女川原子力発電所 2 号炉審査資料	
資料番号	02DS-4-1(改 0)
提出年月日	2023 年 7 月 11 日

女川原子力発電所 2 号炉
設置許可基準規則等への適合性について
(固体廃棄物処理系固化装置の固化材変更)

2023 年 7 月
東北電力株式会社

第5図 地下一階機器配置図

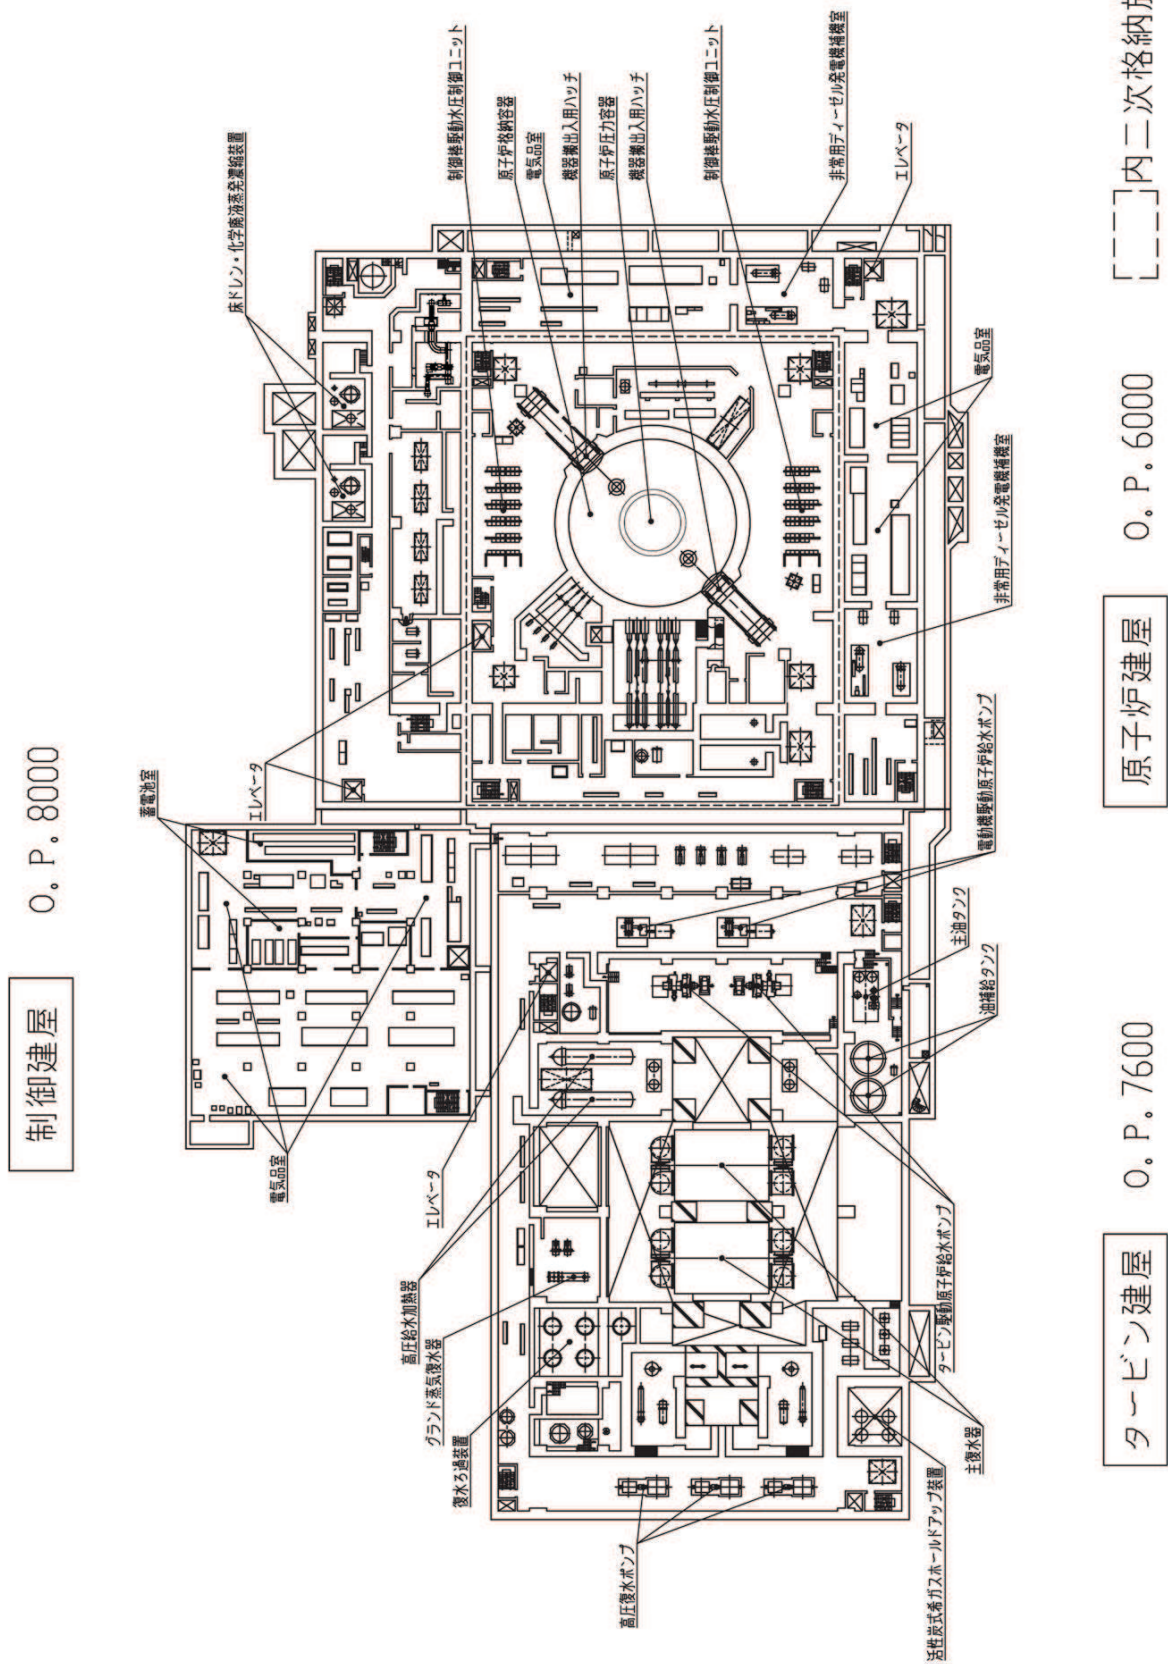
「第5図 地下一階機器配置図」を添付1のとおり変更する。

第 6 図 一 階機器配置図

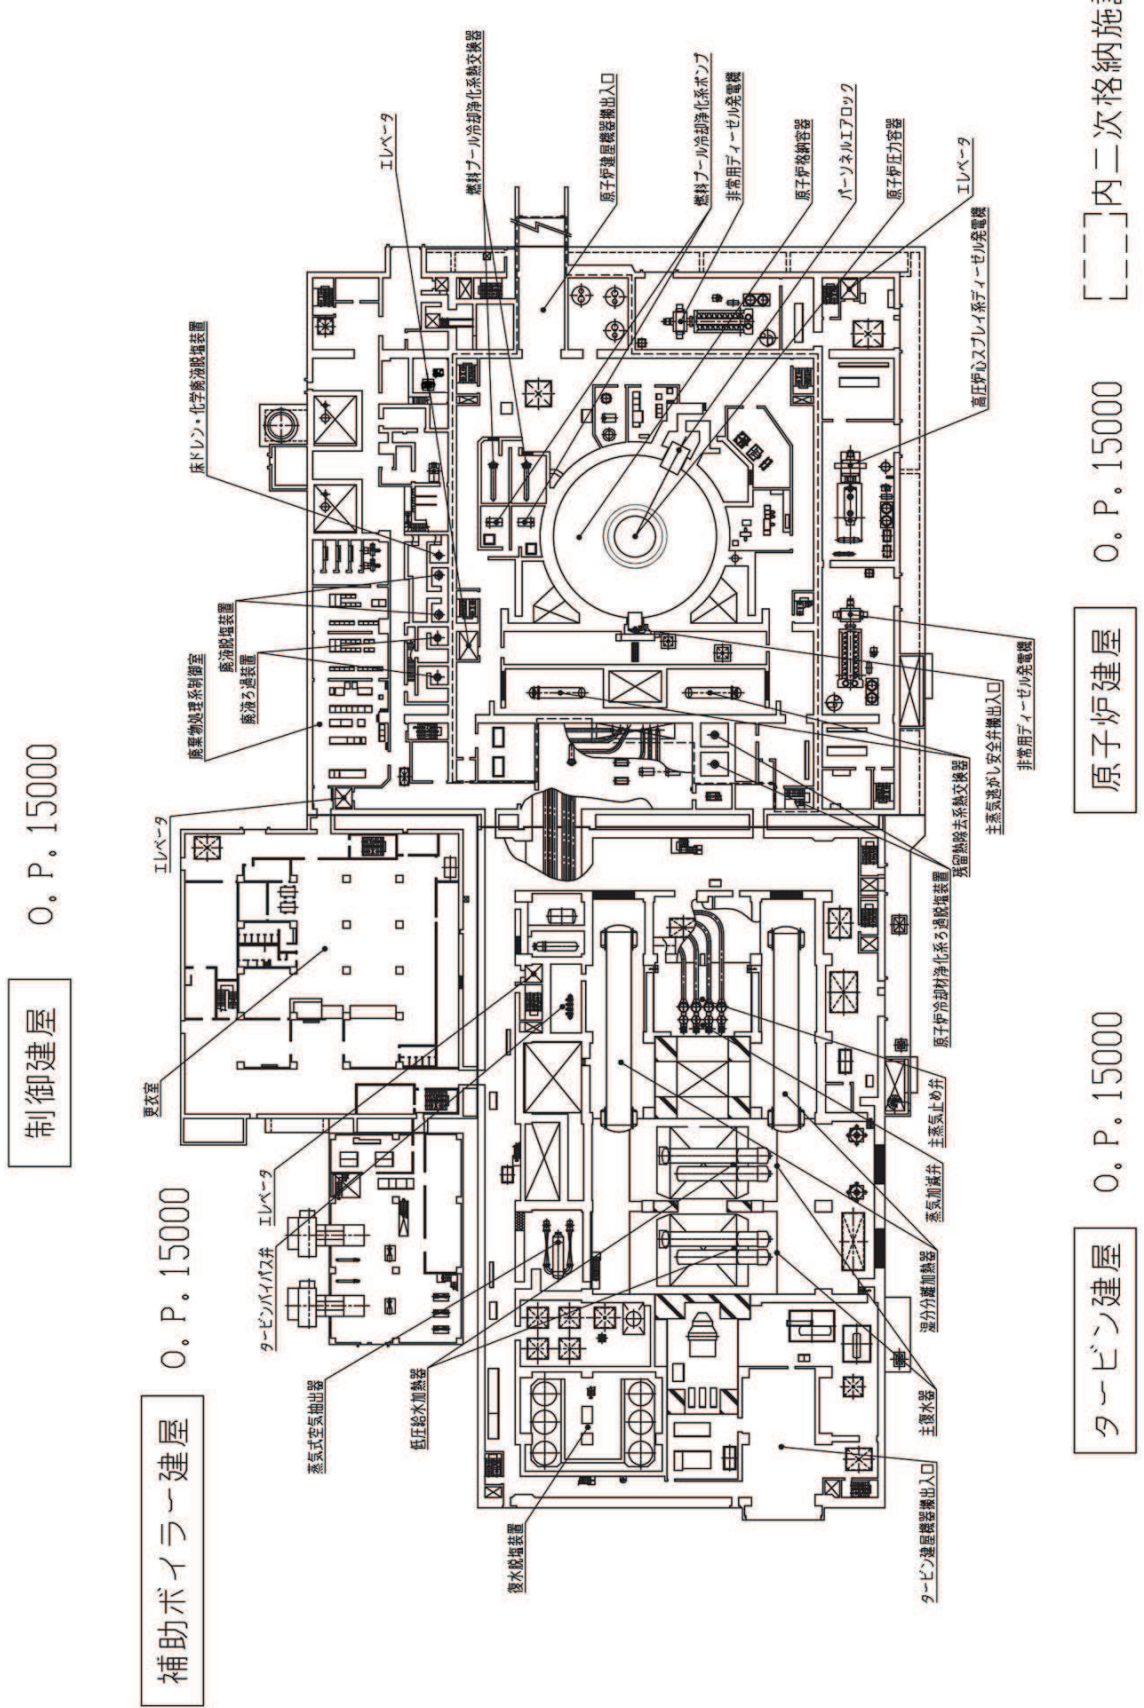
「第6図 一階機器配置図」を添付2のとおり変更する。

第 2.5-3 図 地下一階機器配置図

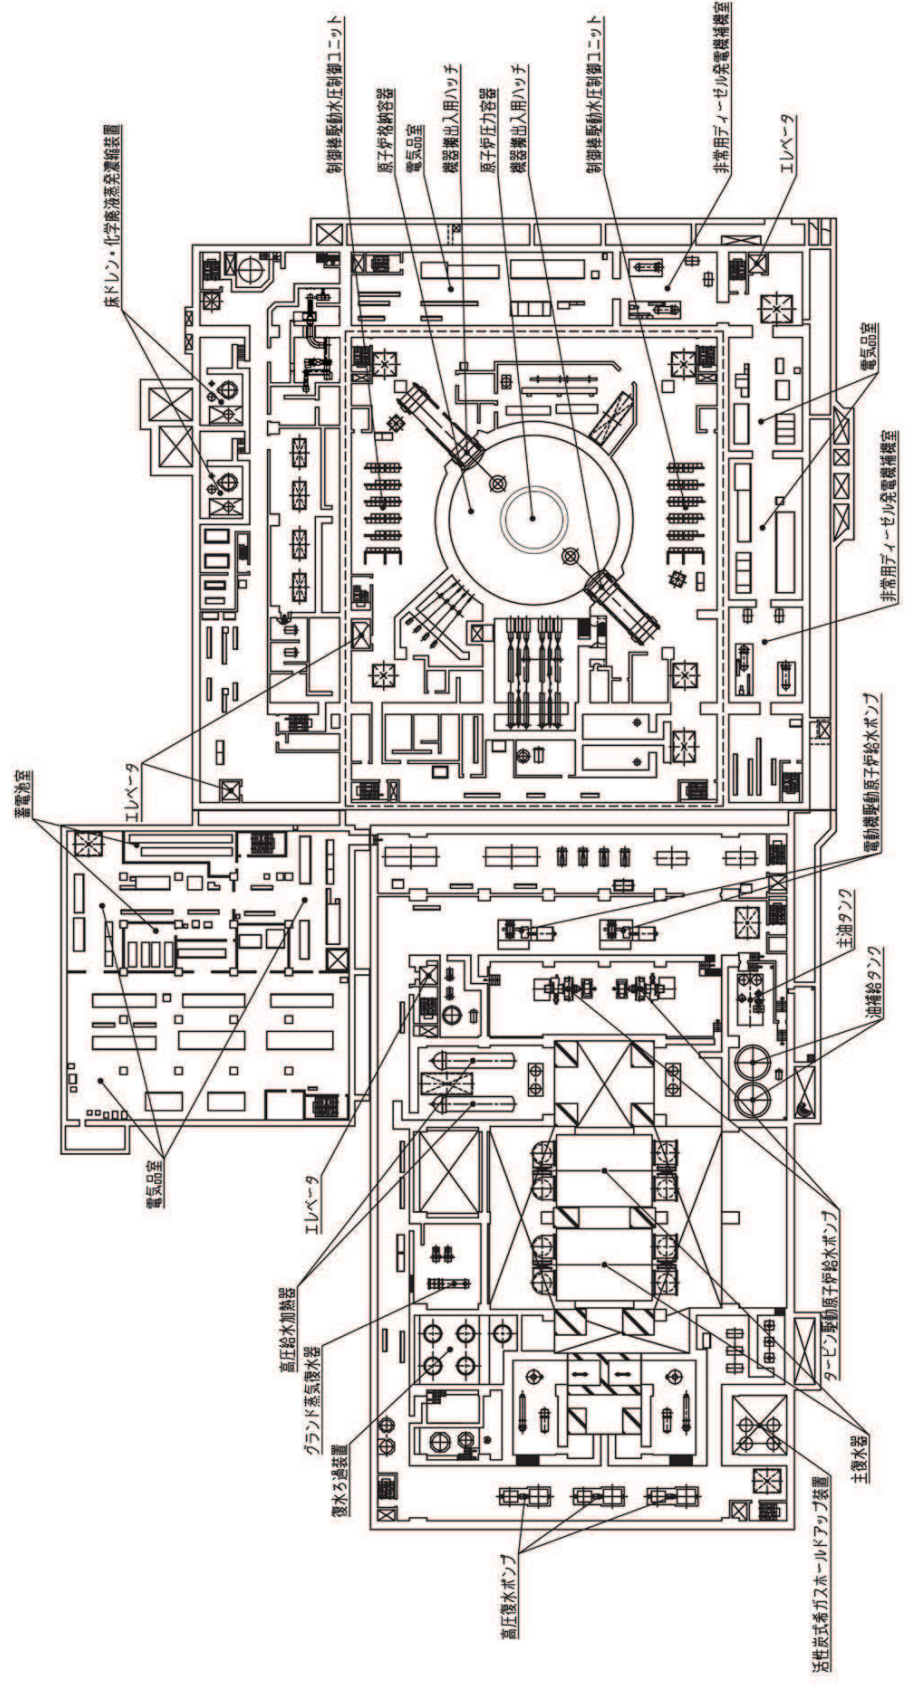
「第 2.5-3 図 地下一階機器配置図」及び「第 2.5-4 図 一階機器配置図」を以下のとおり変更する。

第7.3-1 図 固体廃棄物処理系統概要図

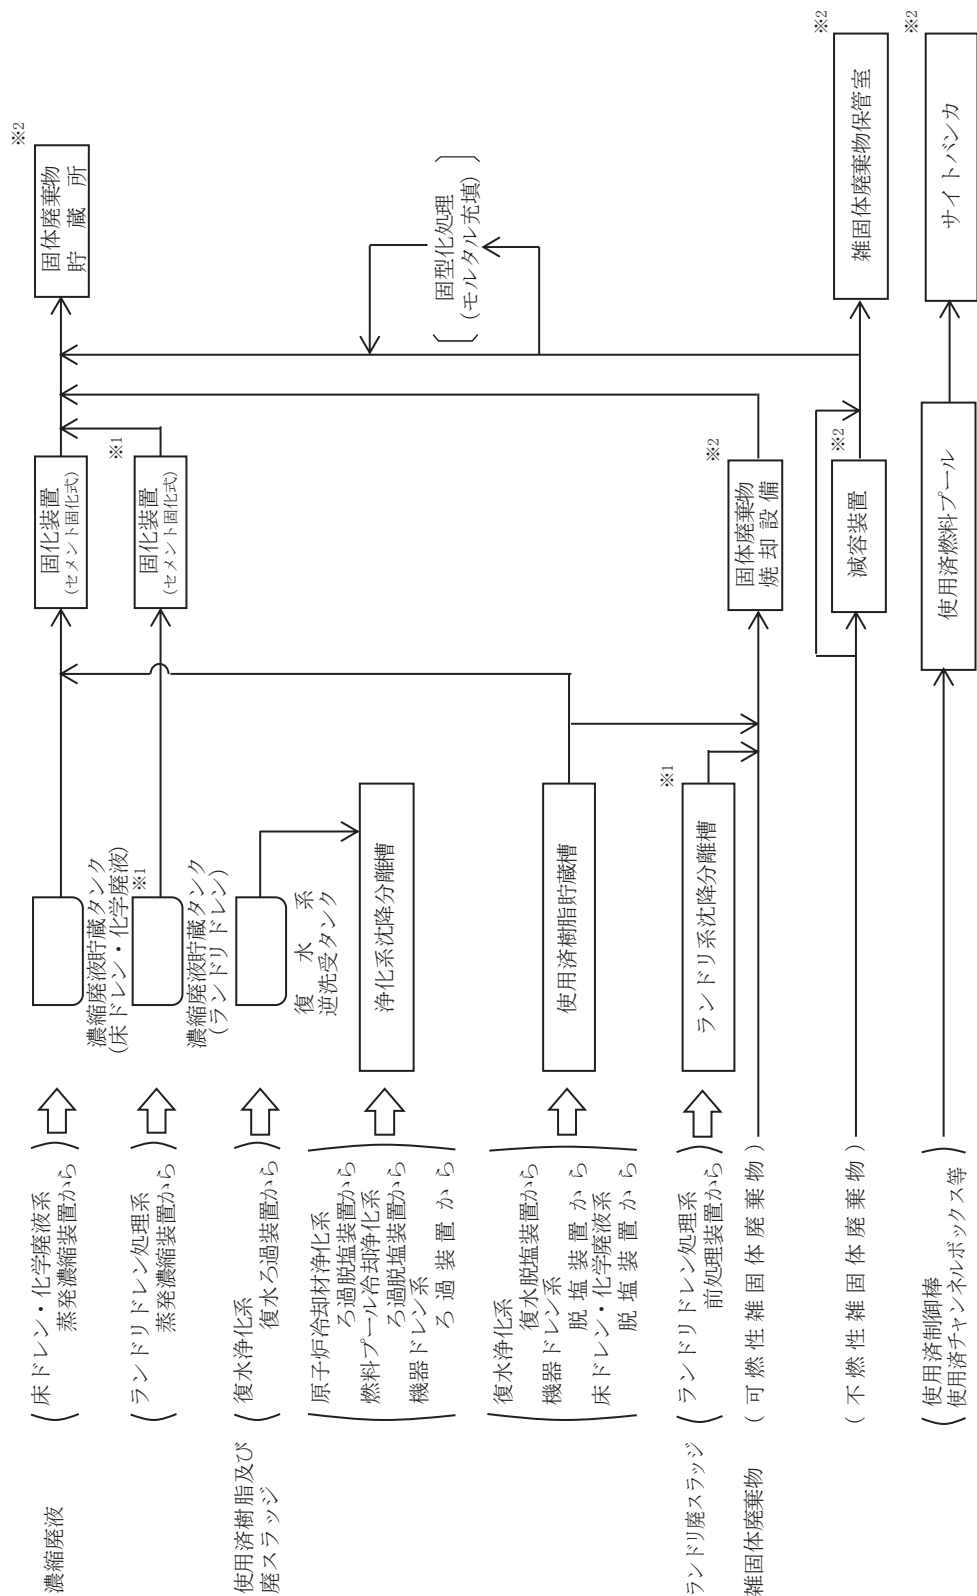
「第 7.3-1 図 固体廃棄物処理系系統概要図」を以下のとおり変更する。
